Fra: PEKO (Per Ove Kogut) <[redacted]>
Sendt: 16. juni 2020 09:42
Til: Energi
Cc: PEKO (Per Ove Kogut)
Emne: Høringsvar vedr. Energi plan Holbæk Kommune

Høringssvar vedr. Holbæk Kommunes høringsforslag "Strategisk Energiplan 2020-2030" og "Handleplan 2020-2022" med tilhørende udkast til Miljøvurdering og Miljøscoping samt Liste over placeringshensyn.

Høringssvar til udkastet til Strategisk Energiplan i Holbæk Kommune.

Høringssvar vedrørende
Forslag til Strategisk Energiplan for Holbæk Kommune

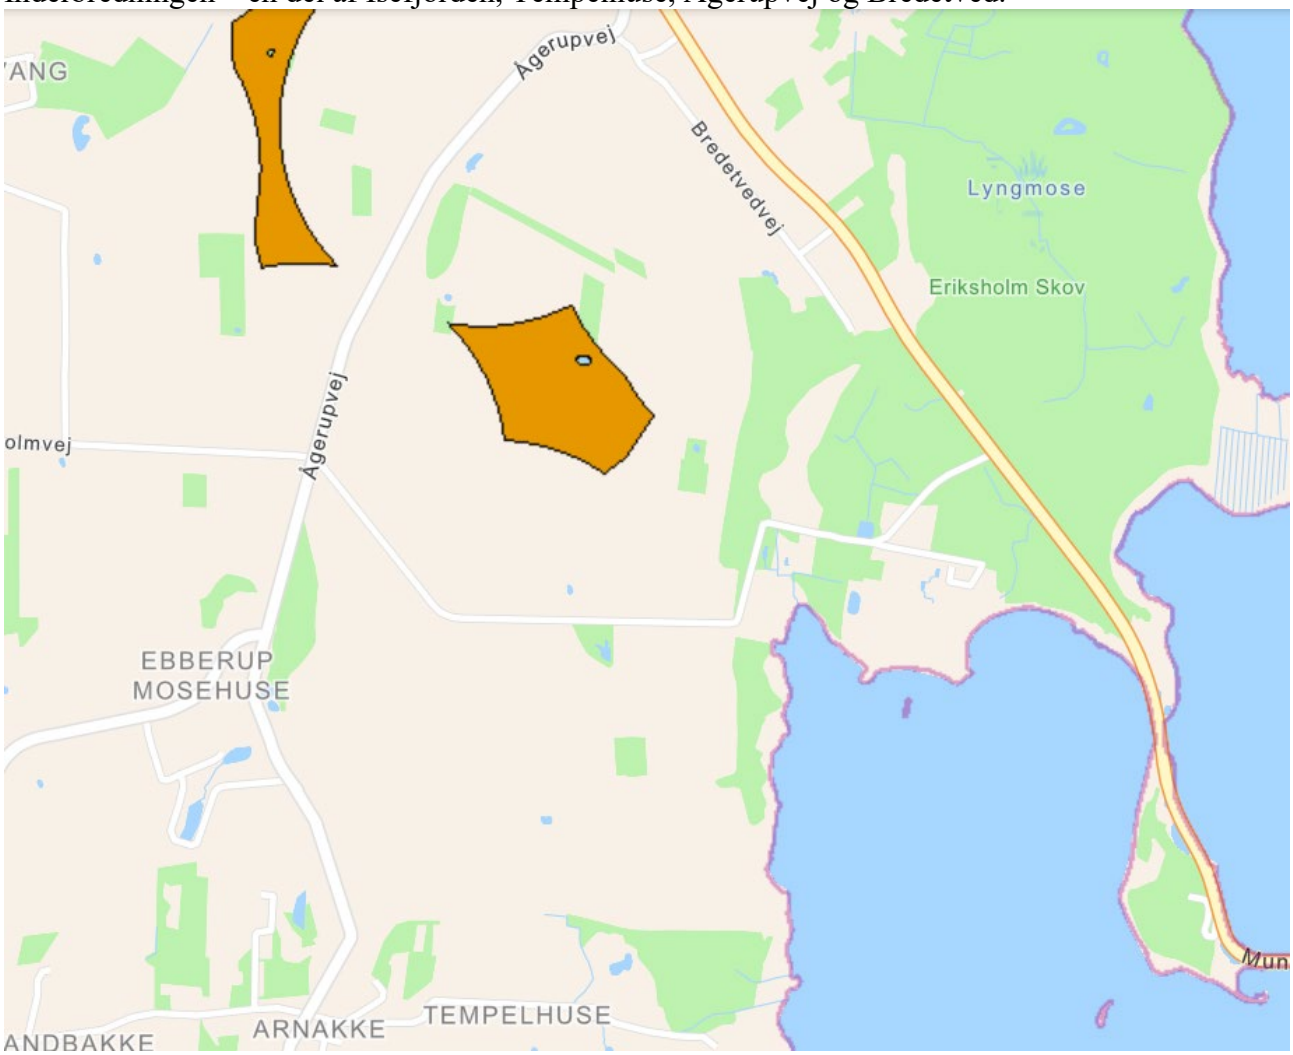
Det fremgår af Vejledning om planlægning for og tilladelse til opstilling af vindmøller at: *"Afgrænsningen af området bør dog, af hensyn til kommende bygherre og ikke mindst af hensyn til dialogen med lokalbefolkningen, være tilpasset det enkelte område, så der udpeges et felt, hvor der muligvis vil være en eller flere reelle opstillingsmuligheder. Det vil sige, at afgrænsningen af området vil afspejle den viden, der er på det pågældende tidspunkt i planprocessen, hvor der ikke nødvendigvis er kendskab til et konkret projekt eller opstillingsmønster".*

Det fremgår af udkastet til den strategiske energiplan, at der i forbindelse med denne er foretaget indledende undersøgelser af mulige placeringer for energianlæg. Kortlægningen udgør en bruttoliste over potentielle områder til placering af vedvarende energianlæg i Holbæk Kommune. Den kommende Kommuneplan 2021 vil indeholde mere specifikke retningslinjer for placering af vedvarende energianlæg. Det fremgår, at der ikke bliver opstillet vedvarende energianlæg i et konkret område, før der er foretaget yderligere undersøgelser af områdets egnethed som placering for den specifikke anlægstype, herunder landskabelige og naturmæssige værdier.
Vi vil argumentere for, at et par af de udpegede områder i strategiplanen ikke bør indgå i den endelige planlægning.

Der er flere parametre, der taler imod opsætning af vindmøller i området nordvest for Eriksholm Slot, beliggende Eriksholmvej 40 samt boligerne beliggende Eriksholmvej 36 og 34, hvorfor vi anmoder om at de slettes som potentielle placeringer, og dermed giver lokalbefolkningen en vished allerede nu, så vi ikke skal vente på kommuneplanen.

Tuse Næs

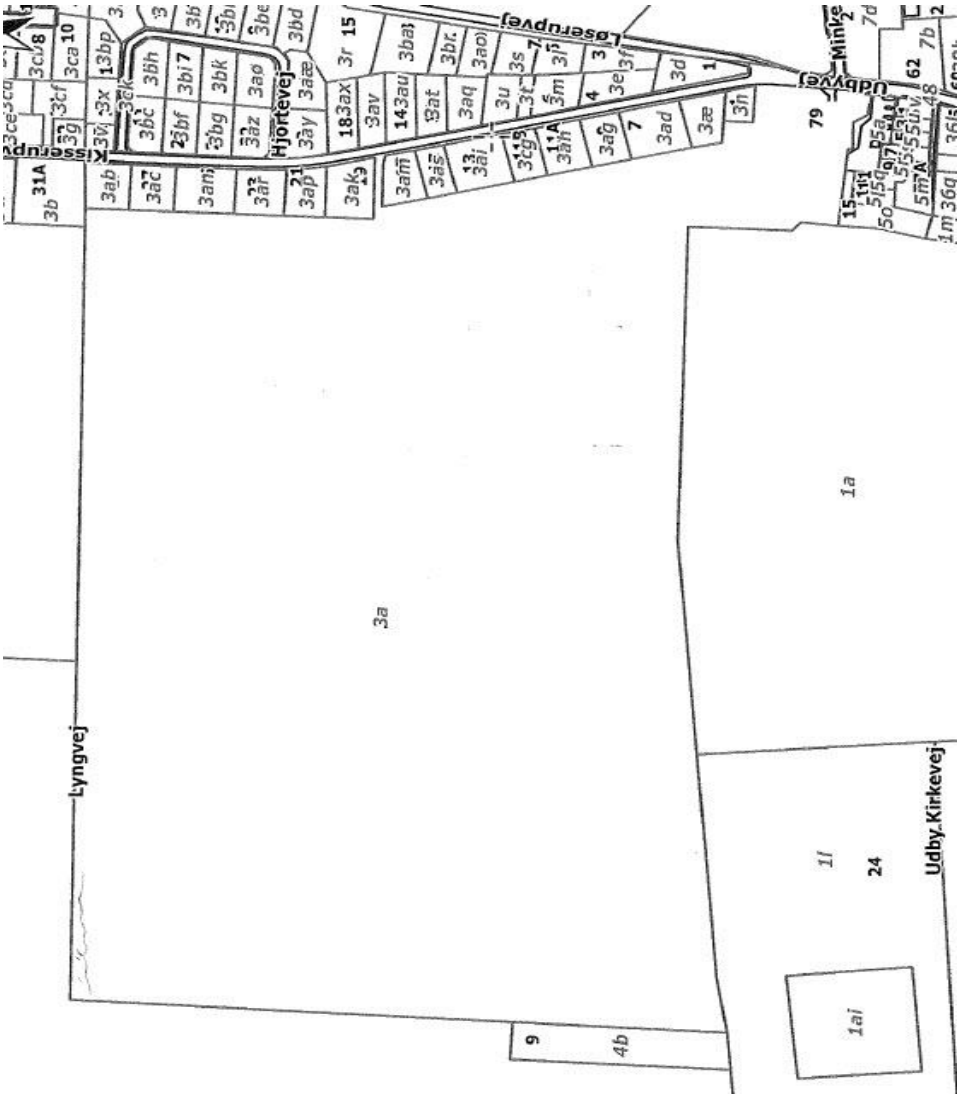
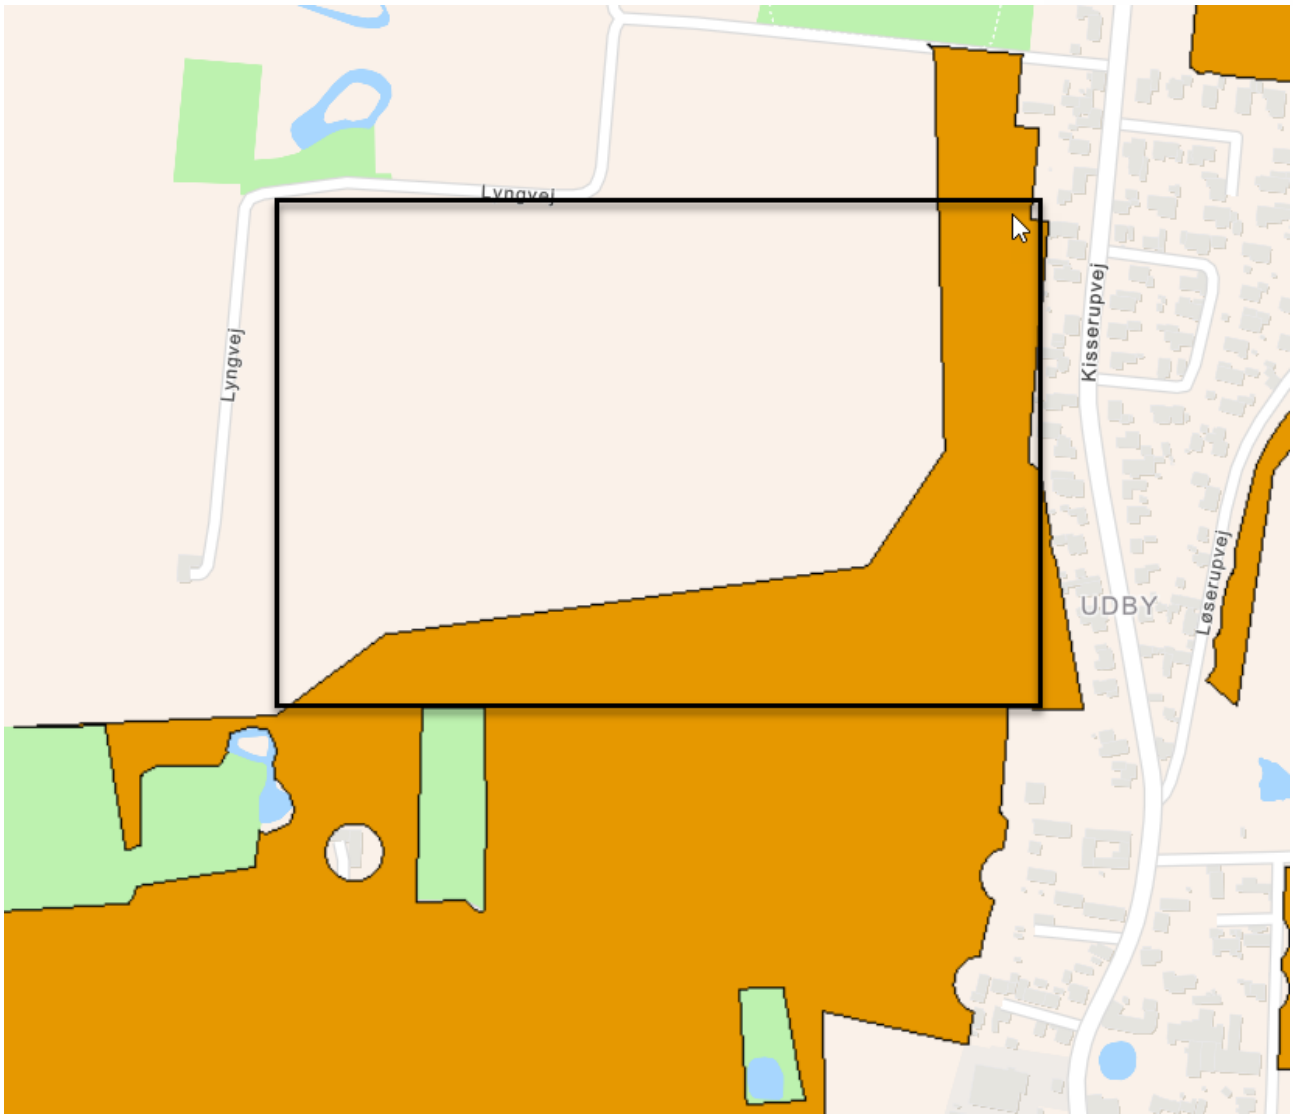
Tuse Næs Lokalforum kan se ud fra det fremlagte materiale at der kan etableres solcelleanlæg på store dele af Tuse Næs, hvilket er meget positivt. Tuse Næs Lokalforum er i dialog med en lodsejer, som gerne vil tilbyde et areal på ca. 20 ha til etablering af et solcelleanlæg. Arealet er placeret nordvest for Udby, dette areal indgår desværre ikke fuldt ud i de allerede udpegede arealer til solcelleanlæg på Tuse Næs.

Tuse Næs Lokalforum skal derfor anmode om at dette areal inddrages fuldt ud i planen, da det efter Lokalforums vurdering opfylder de opstillede kriterier om ikke at være til gene for borgerne mv., se nedenstående kort hvor arealet har matrikelnummer 3a.

Nedenstående kort uddrag viser de arealer, som kommunen har udpeget til placering af solcelleanlæg på Tuse Næs, hvor matrikelnummer 3a ligger i den sort markerede boks nedenfor, som desværre ikke er med i de udpegede arealer.

Fig. 2 *Placerings afstand til elverdamsåen*

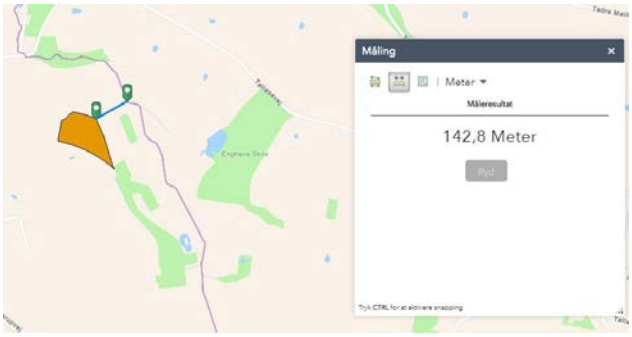
1. **Det sårbare miljø omkring Placeringen**.
   Der er i vores optik en stor forskel på klima og miljø. Det er selvfølgeligt dejligt at Holbæk kommune med denne energiplan ønsker at forbedre klimaet. Men vi mener ikke at dette skal ske på bekostning af miljøet. Elverdamsåen er efter vores opfattelse en vigtig naturressource for både mennesker, planter, insekter og dyr. Miljøet omkring åen er allerede så hårdt presset pga. intensivt industrilandbrug. Og dette er ikke (håber vi) på grund af bevidste handlinger fra svineproducenter, men hændelige uheld der sker i installationer og infrastruktur der søger at overholde miljøbeskyttelsesloven. Et hurtig søg på google viser referencer til et stort udslip af gylle i hhv. 2012 og 2013.
   I 2012 var det en rørledning. 2013 var det angiveligt en lastbil med gylle der var væltet. I vores tid i Dumpedalen (2020) var det så vidt vi er blevet oplyst af Lejres miljøvagt; jorddæmninger der er lavet på de skrånende marker ned mod åen, som skal forhindre at gyllen triller i åen, der blev overbelastet. Pointen her er at disse forureninger sker på trods af forsøg på at overholde loven. Et biogas anlæg på det nævnte sted vil enten forøge den tunge trafik omkring åen og/eller tilføre rørledninger til forsyning af biomasse samt distribution af varme. Derved forøges risikoen for brud eller transportulykker.

Biogasanlæg er ikke fejlfri. Driftsfejl kan opstå hvorved Metan, co2 og/eller biomasse bliver udledt. Vi mener med udgangspunkt i ovenstående at placeringen ligger alt for tæt på elverdamsåen (fig. 2) og at hvis kommunen vedtager at denne placering bruges, så øges risikoen for brud på miljøbeskyttelsesloven §1 og 2. I et smukt område af kommunen, hvor der i den grad er brug for miljøbeskyttelse, og hvor befolkningen allerede lider under en for området for stor svineproduktion.
   Dertil kommer den ødelæggelse der må forventes ved et 5 hektar byggeprojekt der vil belaste området yderligere.

Fig. 3 *Afstand til Dumpedalvej 41B*

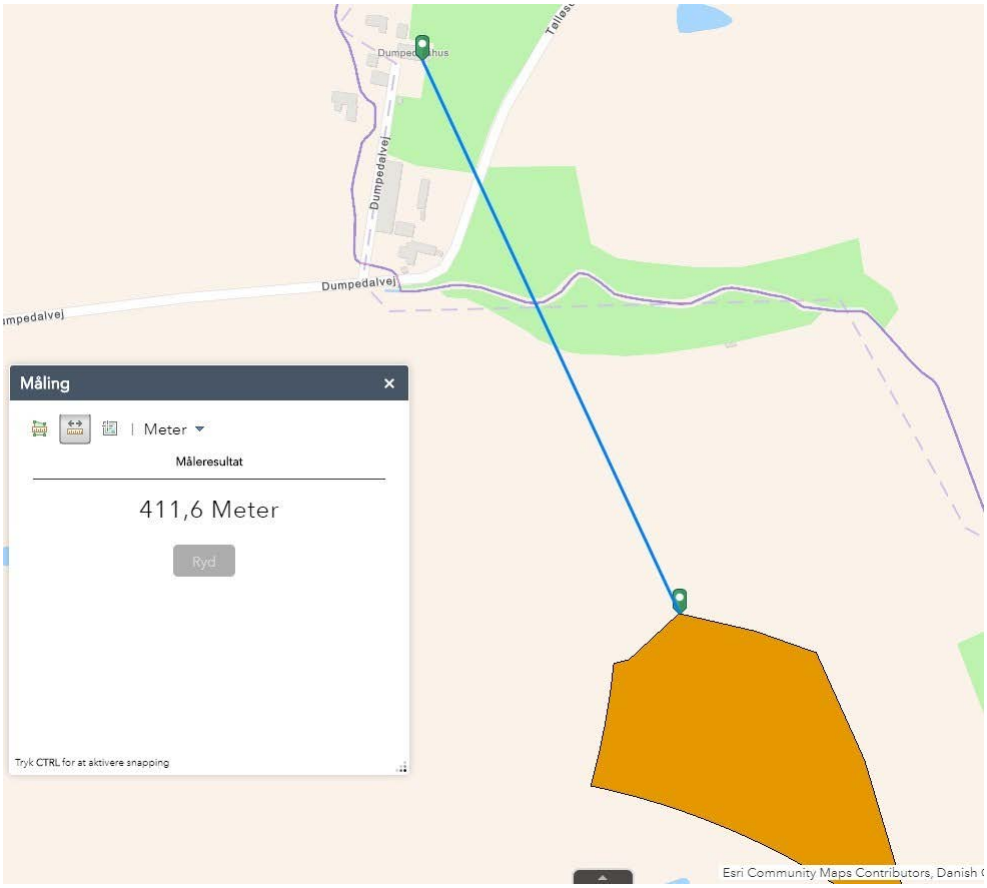
2. **Placeringen ligger mindre end 500 meter fra bebyggelse.**
   Som fig. 3 og 4 viser, så ligger den foreslåede placering af et biogasanlæg hhv. 411 meter fra Dumpedalhus, samt 488 meter fra Dumpedalvej 18. Dette er ikke i overensstemmelse med jeres anførte placeringskrav med afstand på mere end 500 meter til ALLE beboelser.
3.

Punkt 1:

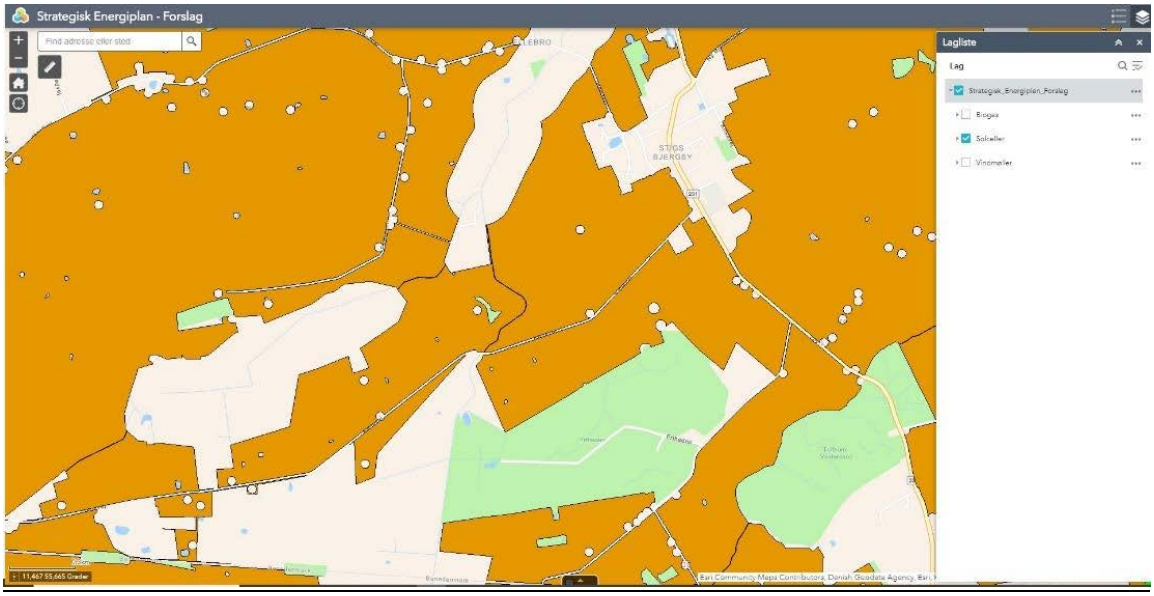
Vi vil gerne have belyst kriterierne og rationalet bag de to typer solcelle udpegninger, grønne og orange, som fremgår af kommunens online kortbilag og øvrige dokumenter. Spørgsmål:

1. Er de to typer/farver udtryk for en særlig prioritering?
2. Der er en liste på kommunens website over placeringshensyn, men det fremstår som en usorteret liste over klassifikationer uden yderligere beskrivelse eller formulerede prioriteringshensyn. Her ved vores ansøgte område er en stor del rundt om åen eksempelvis ikke inkluderet i udpegningerne – er det en aktiv prioritering af hensyn til åen eller andet?

Punkt 2:

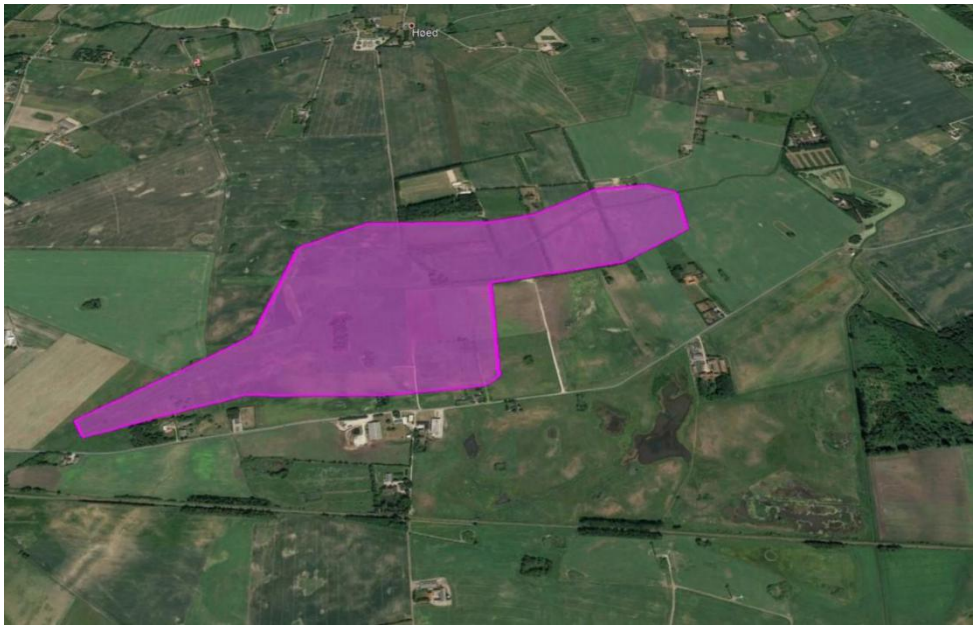
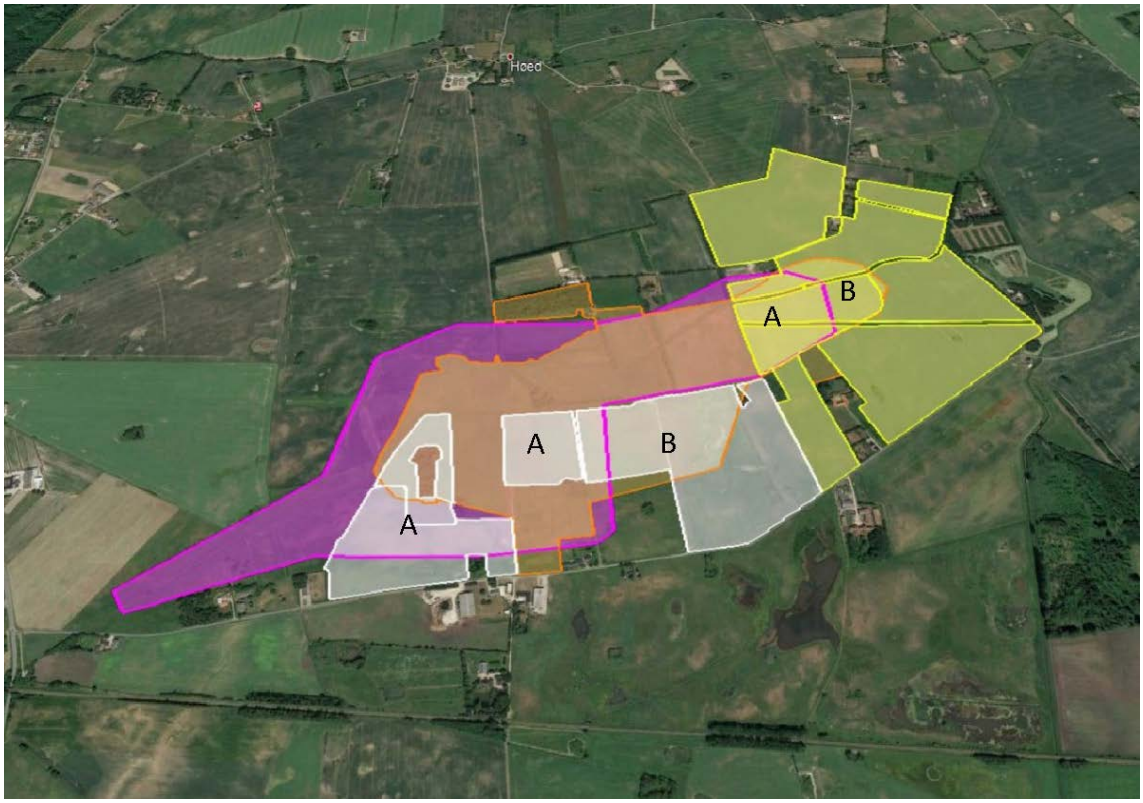
Et af de forhold som har været oppe i dialogen med kommunens sagsbehandlere, er klassificering som bevaringsværdigt landskab. Det er blevet omtalt som en mulig hindring for projektets vedtagelse og var noget en reel landskabsvurdering ville kunne kvalificere. Men når man ser på kommunens udpegninger, så matcher det ikke helt det bevaringsværdige landskab eller andre klassifikationer:

Bevaringsværdigt landskab ved det ansøgte projektareal, markeret med lilla.

Ikke egnet/uden for udpegning ved det ansøgte projektareal, markeret med orange.

Punkt 1:

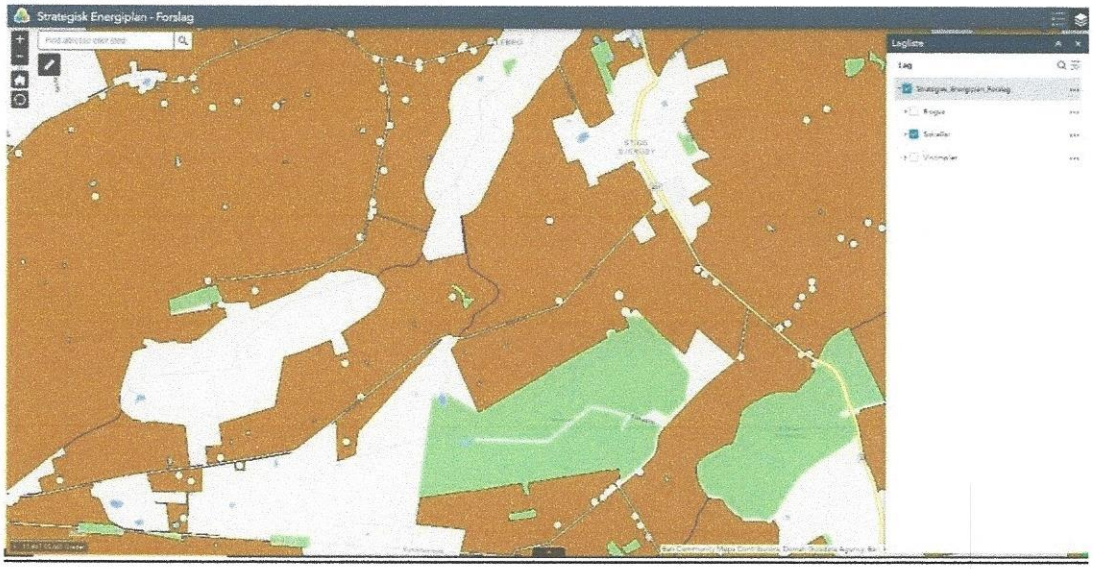
Vi vil gerne have belyst kriterierne og rationalet bag de to typer solcelle udpegninger, grønne og orange, som fremgår af kommunens online kortbilag og øvrige dokumenter. Spørgsmål:

1. Er de to typer/farver udtryk for en særlig prioritering?
2. Der er en liste på kommunens website over placeringshensyn, men det fremstår som en usorteret liste over klassifikationer uden yderligere beskrivelse eller formulerede prioriteringshensyn. Her ved vores ansøgte område er en stor del rundt om åen eksempelvis ikke inkluderet i udpegningerne – er det en aktiv prioritering af hensyn til åen eller andet?

Punkt 2:

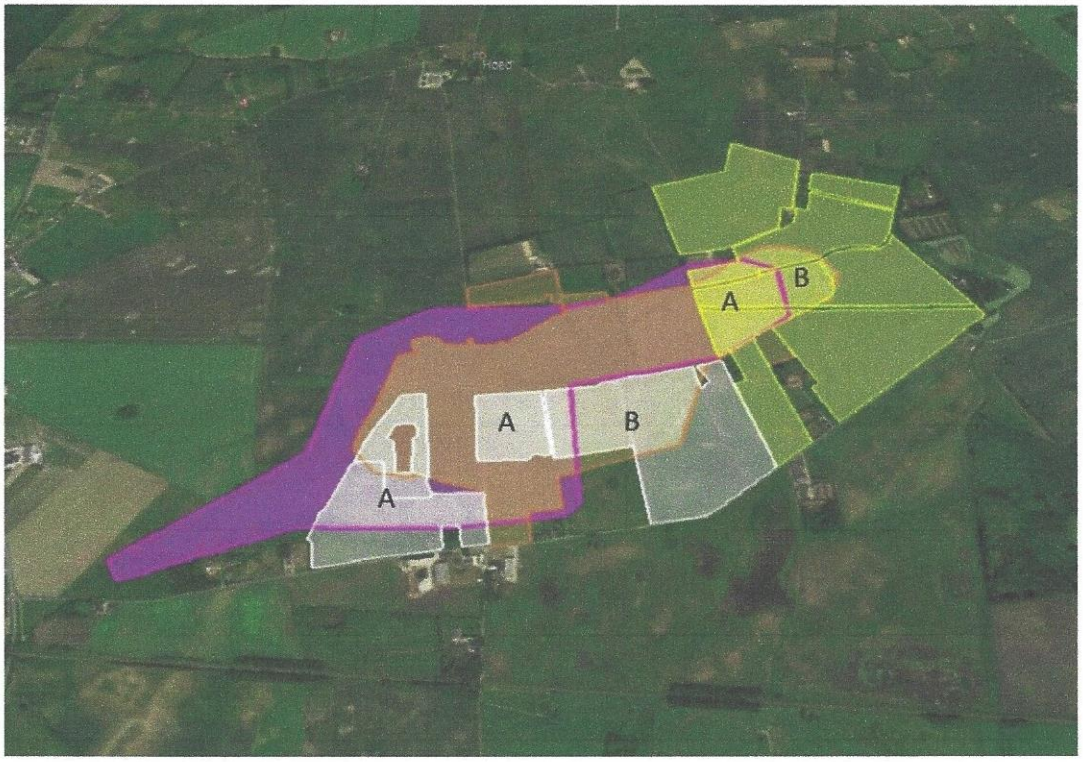
Et af de forhold som har været oppe i dialogen med kommunens sagsbehandlere, er klassificering som bevaringsværdigt landskab. Det er blevet omtalt som en mulig hindring for projektets vedtagelse og var noget en reel landskabsvurdering ville kunne kvalificere. Men når man ser på kommunens udpegninger, så matcher det ikke helt det bevaringsværdige landskab eller andre klassifikationer:

Bevaringsværdigt landskab ved det ansøgte projektareal, markeret med lilla.
